CORRECTION DU DOSSIER DE CONCERTATION DU PROJET DE CONSTRUCTION D'UN ETABLISSEMENT PENITENTIAIRE SUR LA COMMUNE DE CRISENOY (77)

*Extrait de la carte des objectifs de préservation et de
 restauration de la trame verte et bleue en Ile-de-
 France (source : SRCE Ile de France)*

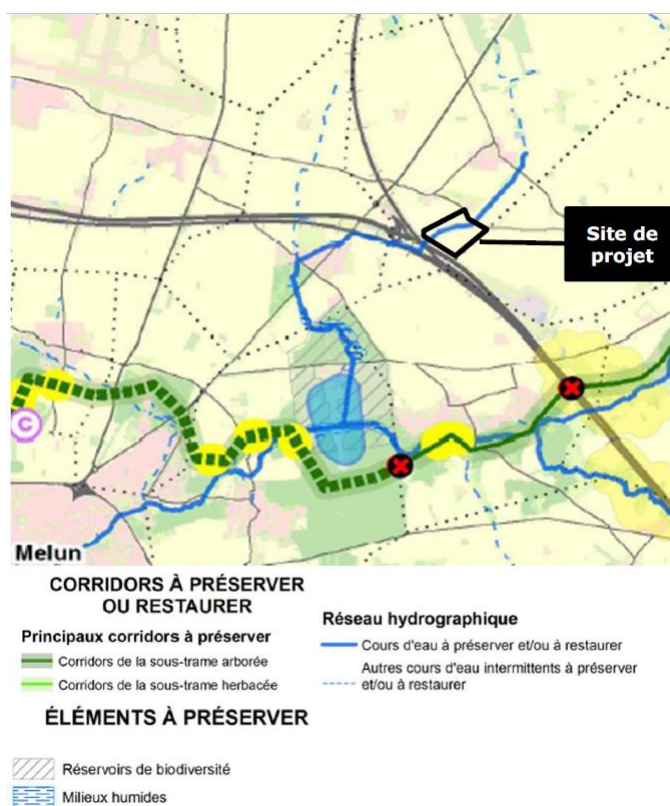
Suite à la remarque d'une participante à la réunion publique du 3 février 2022, l'APIJ a complété ses recherches et confirme qu'une erreur a été faite dans le dossier de concertation.

En page 29, il est indiqué « Le site d'étude ne se trouve ni dans un corridor écologique, ni dans des réservoirs de biodiversité identifiés dans le Schéma régional de cohérence écologique (SRCE) d'Ile-de-France. »

« Le projet ne se trouve pas dans des réservoirs de biodiversité recensés dans le SRCE. Il se situe toutefois dans un corridor écologique. Le SRCE a identifié le Ru d'Andy comme étant une composante de la trame bleue, en précisant un objectif de cours d'eau à préserver. Cet élément sera bien intégré à l'étude d'impact qui sera menée par l'APIJ. »
